## 改善箇所説明図

### 基準不適合箇所

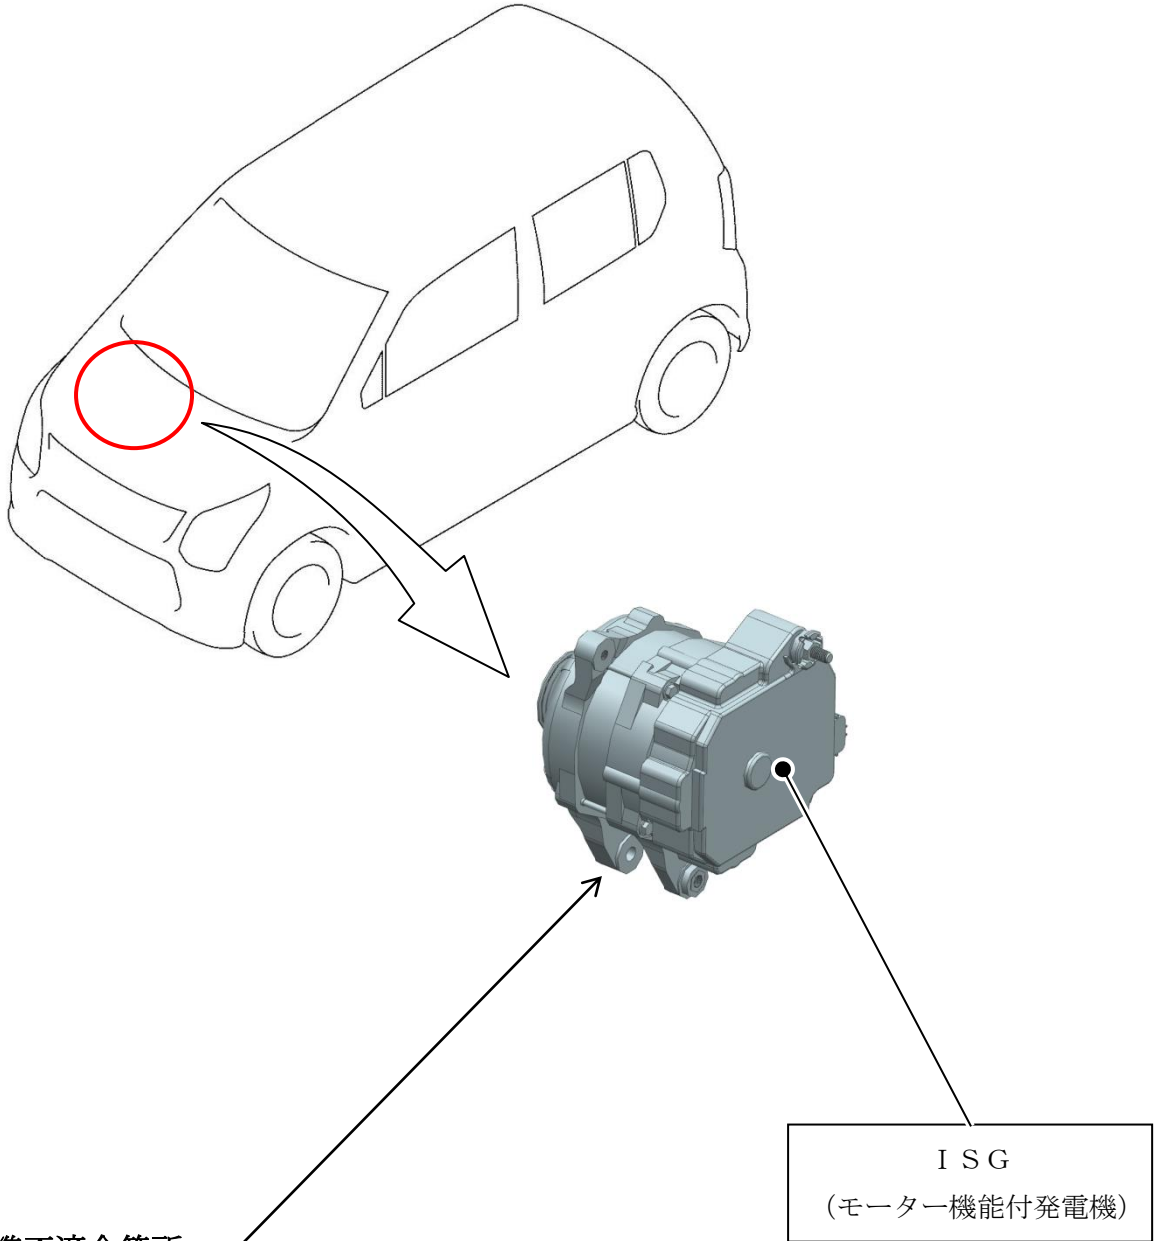
ISG（モーター機能付発電機）の故障診断プログラムが不適切なため、使用過程でアース端子に酸化被膜が発生することで電気抵抗が上昇すると、ISGの電気回路の故障と判定することがある。そのため、警告灯が点灯するとともにISGが発電を停止し、そのまま使用し続けると、鉛バッテリーが上がり、エンストや始動不能に至るおそれがある。

全車両、ISGの故障診断プログラムを対策プログラムに書き換える。

識別： IDプレートに黄緑色のシールを貼付する。
